中郷遊水地整備の住民からの質問

(資料2-2(3)別紙-1)

中郷遊水地平面図

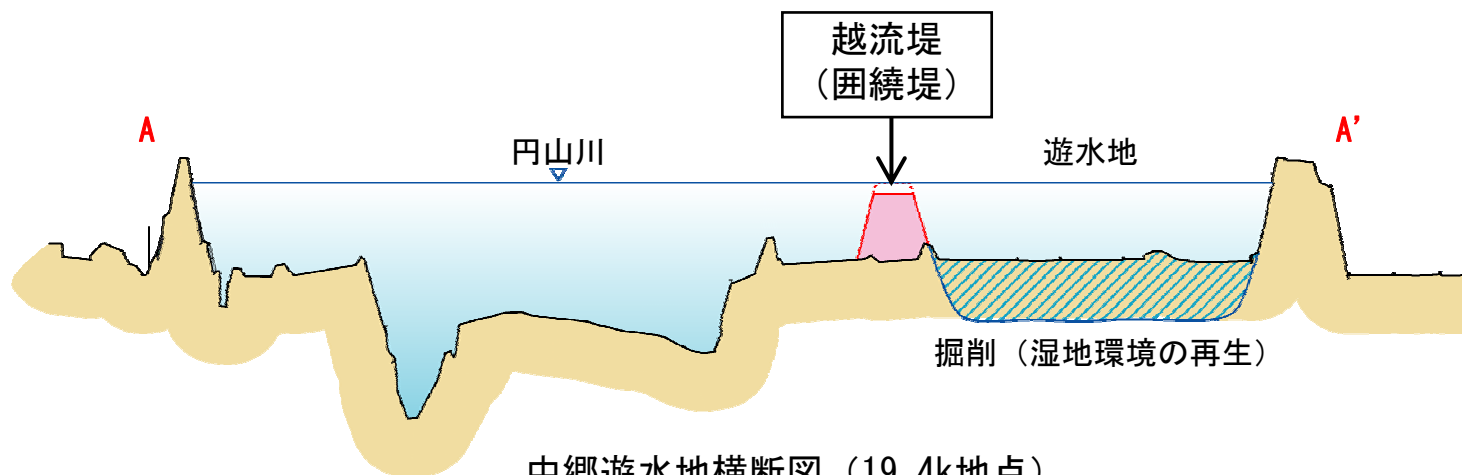
① 囲繞堤等により川幅が狭くなることから、洪水時の水位が上昇し危険度が増大するのではない
か。

- 激特事業により下流を掘削したことから八代水門地点で約1mの水位低減。
- 更に遊水地を整備することにより、同地点で約30cmの水位低減。
- 遊水地整備後は平成16年の台風23号時の洪水位より約1m30cmの水位低減。

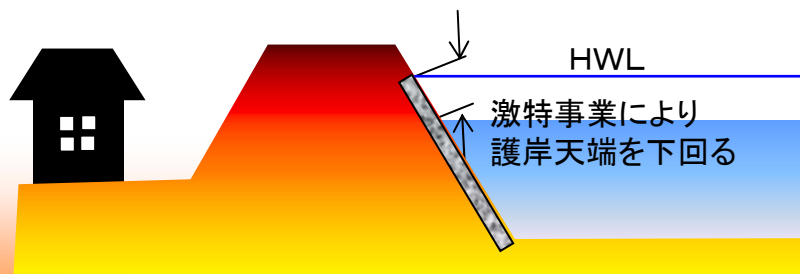
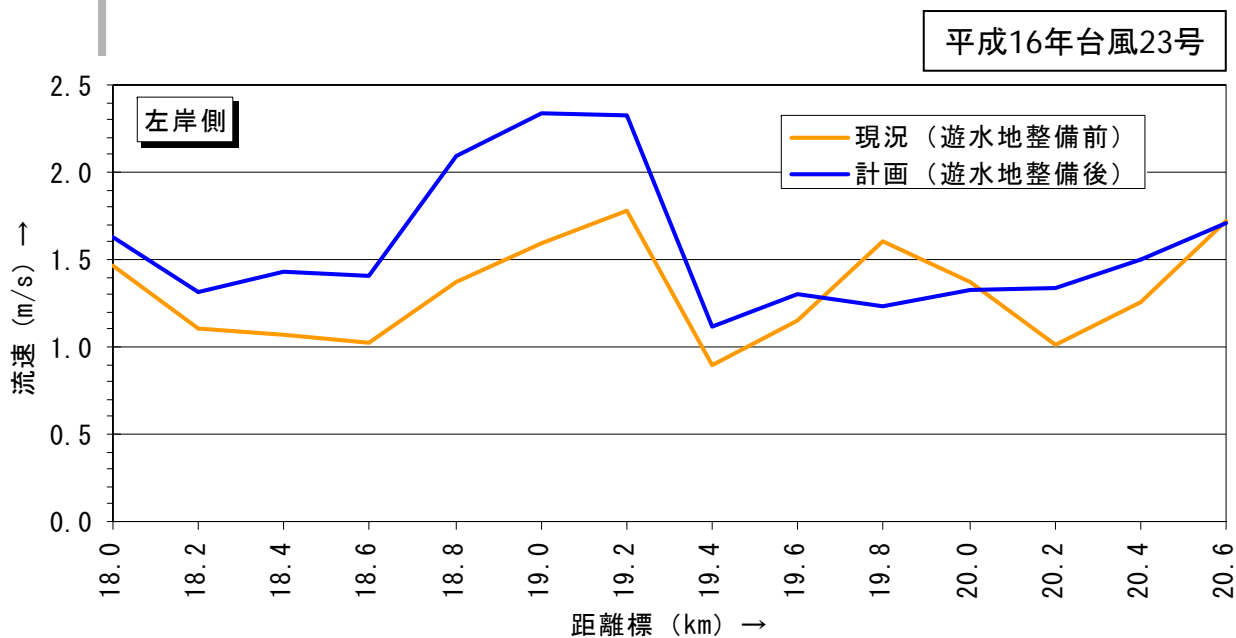
② 囲繞堤等により川幅が狭くなることから、洪水時の堤防付近の流速が早くなり危険度が增大するのではないか。

- 遊水地整備後の左岸付近の流速は18.8kから19.2k付近で最大2.3m/s程度である。
- 当該区間は、現況で既に計画高水位までコンクリート護岸で覆われており、平成16年台風23号洪水については計画高水位以下まで低下させていることから治水上問題となることはない。

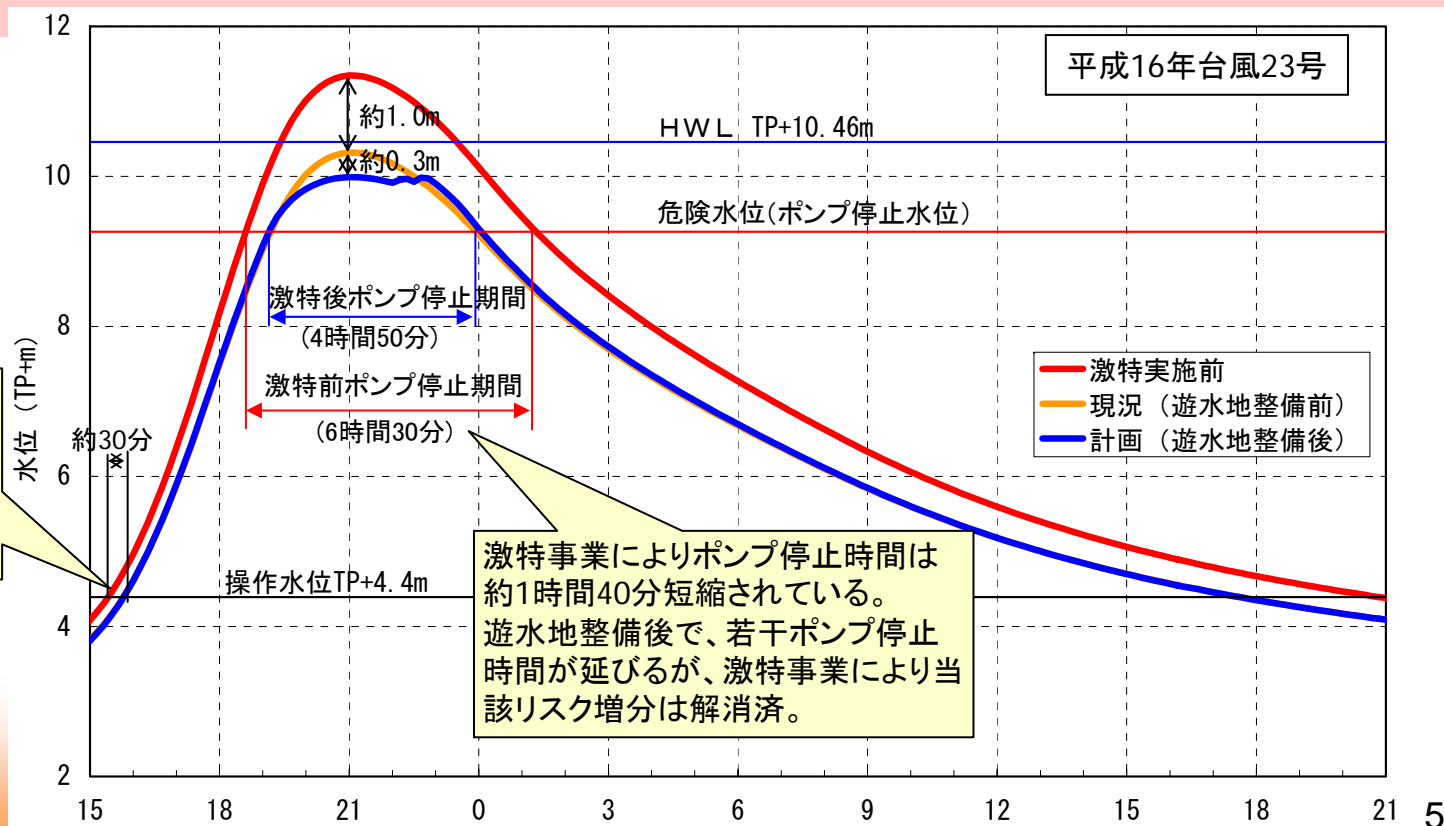
- ③ 囲繞堤等により川幅が狭くなることから、越流堤を越えるまでの円山川の水位上昇が従前より早まり、八代水門や西芝樋門などの閉鎖時間が早まり、内水被害が増大するのではないか。
- ④ 囲繞堤により川幅が狭くなることから、越流堤を越えるまでの円山川の水位上昇が従前より早まり、八代排水機場のポンプ停止時間が早まり、内水被害が増大するのではないか。

- 激特事業により、八代水門の水門操作水位に達す時間は約30分遅くなる。
- 遊水地整備前後を比較した場合は、現在、グラウンド等がある右岸高水敷高が操作水位より高いため、水門操作水位に達す時間は変わらない。

- 激特事業によりポンプ停止時間は約1時間40分短縮される。
- 遊水地整備後では遊水地で貯留が始まる前に危険水位（＝ポンプ停止水位）に達することから、若干（約5分）ポンプ停止時間が延びるが、既に激特事業により当該リスク増分は解消させている。

激特事業により約30分八代水門の水門操作水位に達する時間遅くなる。遊水地整備前後では変化がない。

激特事業によりポンプ停止時間は約1時間40分短縮されている。遊水地整備後で、若干ポンプ停止時間が延びるが、激特事業により当該リスク増分は解消済。
